工程指示 / 要求簡箋(E.I.)

工程指示編號：EI / 0669 / 19

工程名稱：觀塘裕民坊

工程項目：幕牆 窗玉組裝用 Unit Joint

明細尺寸 (A)

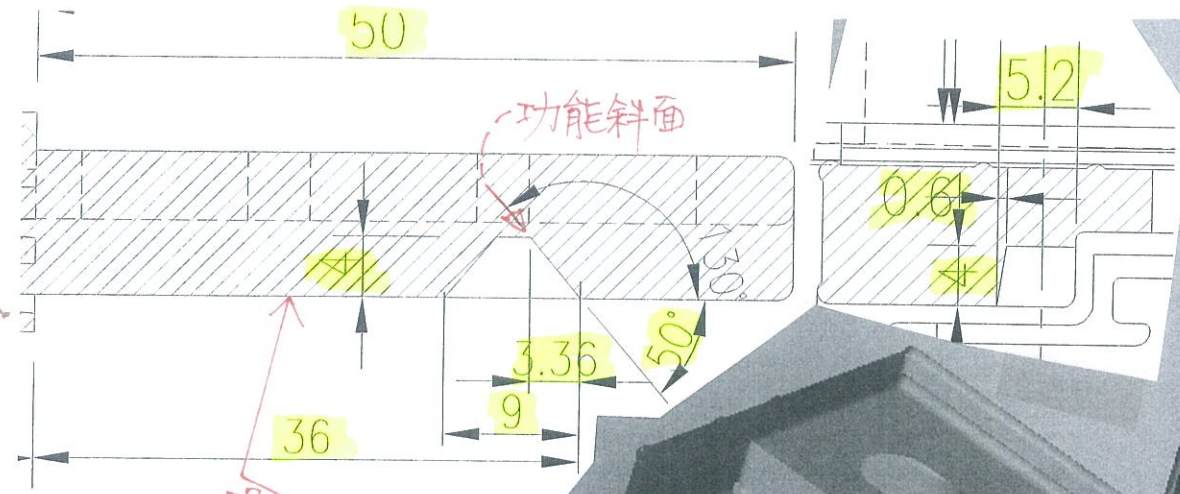
1) 湛哥增加標示明細尺寸，請開模時要依照此尺寸方會收貨

藏膠坑 (D)

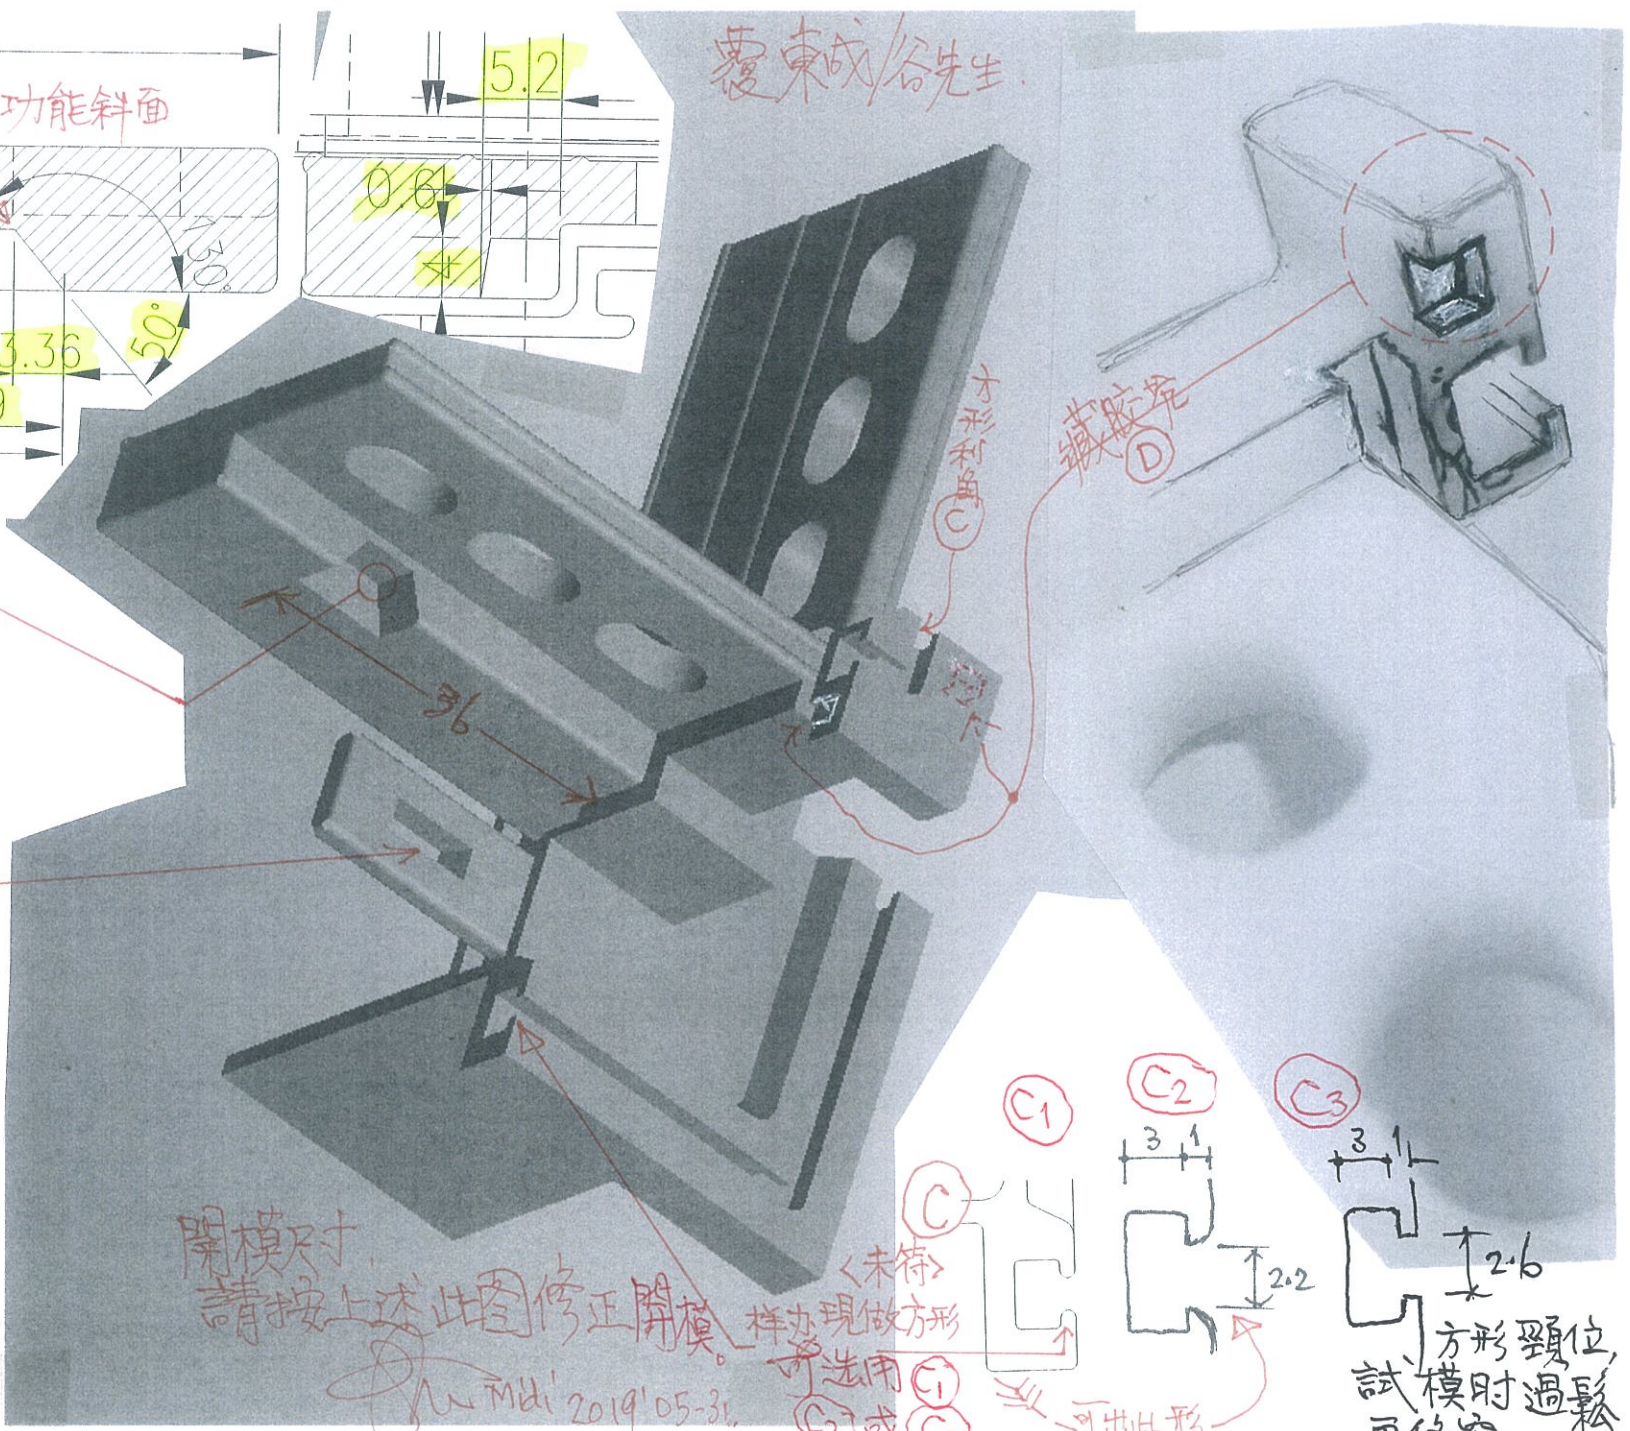
開模尺寸 請按上述此圖修正開模

未符 樣辦現做方形 可選用 C1 C2 或 C3
